DETERMINAZIONE DEL DIRIGENTE SERVIZIO VIA/VINCA 4 novembre 2024, n. 669

[ID VIP 11138] - Parco eolico denominato "NEXT2", composto da 6 aerogeneratori di potenza nominale pari a 6 MW, per una potenza complessiva di 36 MW, e da un sistema di accumulo integrato di potenza pari a 24 MW, per una potenza in immissione pari a 60 MW, da realizzarsi nel Comune di San Pancrazio Salentino (BR) e Salice Salentino (LE), con opere di connessione alla RTN ricadenti anche nei Comuni di Avetrana (TA) ed Erchie (BR).

Relazione tecnica a supporto dell'istruttoria sul progetto
ID_VIP 11138

Tipologia di progetto: **Impianto Eolico**
 Potenza: **36 MW (6 aerogeneratori di potenza unitaria pari a 6 MW)**
 Ubicazione: **Comune di San Pancrazio Salentino (BR) e Salice Salentino (LE), con opere di connessione alla RTN ricadenti anche nei Comuni di Avetrana (TA) ed Erchie (BR)**
 Proponente: **NPD Italia II S.r.l.**

Figura 2 – buffer di 10 Km con segnalazione degli impianti eolici ricadenti nell'area

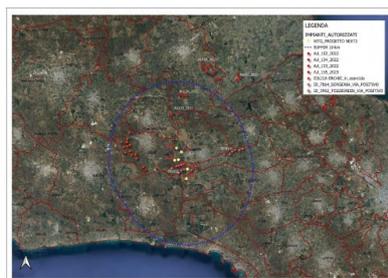
- nell'area interessata **non sono** già installati impianti della stessa fonte. L'impianto si configura come nuova realizzazione e dalla verifica della presenza di altri impianti FER emerge l'esistenza di altri

impianti FER. **(lett. a)**

Figura 3 – buffer di 3 Km

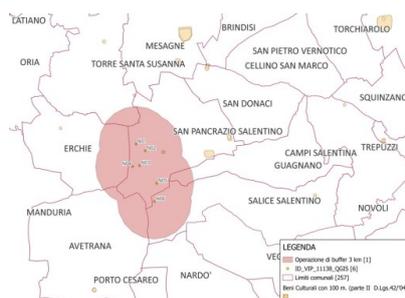
- il progetto **non** riguarda la realizzazione di un impianto fotovoltaico né di un impianto a biomassa **(lett. c ter)**;
- l'area del progetto è ricompresa nel perimetro e nella fascia di rispetto dei beni sottoposti a tutela ai sensi del Codice dei beni culturali e del paesaggio parte II e parte III (in particolare nel buffer degli aerogeneratori N02, N03 e N05 ricade la Masseria Pezza vincolo archeologico e bene culturale) **(lett. c quater)**.

L'area dell'impianto proposto, pertanto, **NON** è da ritenersi idonea ai sensi dell'art. 20, co.8, lett. C-quater del D. lgs. 199/2021.

Figura 4 - Ubicazione dell'impianto rispetto alle aree non idonee ex RR 24/2010 (fonte SIT Puglia)

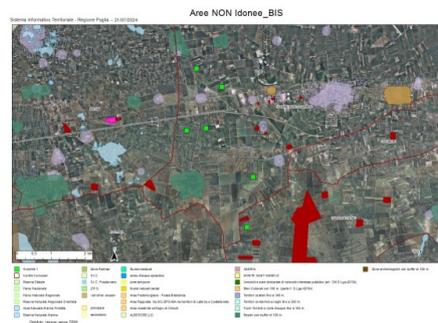
L'analisi delle aree non idonee FER secondo il R.R. n.24/2010, relativamente all'area di inserimento del parco eolico di progetto, non ha messo in evidenza alcuna diretta interferenza con gli aerogeneratori di progetto, un breve tratto del cavidotto MT attraversa aree di connessione RER che sono risolte con l'uso della TOC.

L'area dell'impianto proposto è idonea ai sensi del Regolamento Regionale n. 24 del 2010.

Figura 7 – buffer di 10 Km con segnalazione degli impianti eolici ricadenti nell'area

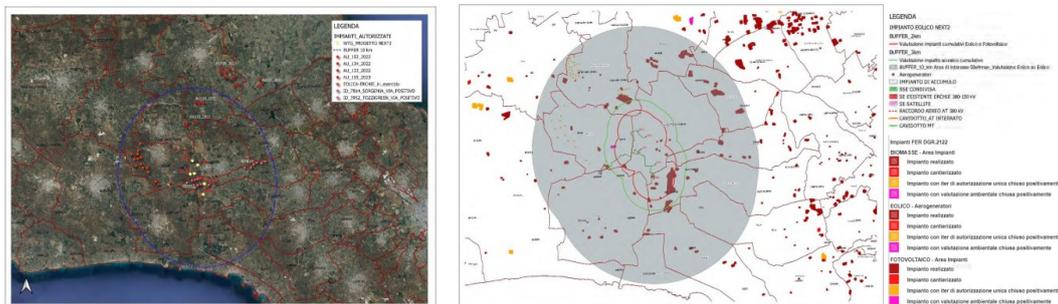
- distanza minima tra parchi eolici di 50 volte l'altezza massima della turbina più vicina (per evitare l'effetto selva);

il requisito **NON** è soddisfatto. La distanza minima tra aerogeneratori in progetto (aerogeneratore n.1) e

aerogeneratori in esercizio è di circa 3 km. ($H \text{ max } 200 \text{ m} \times 50 = 10 \text{ Km}$)
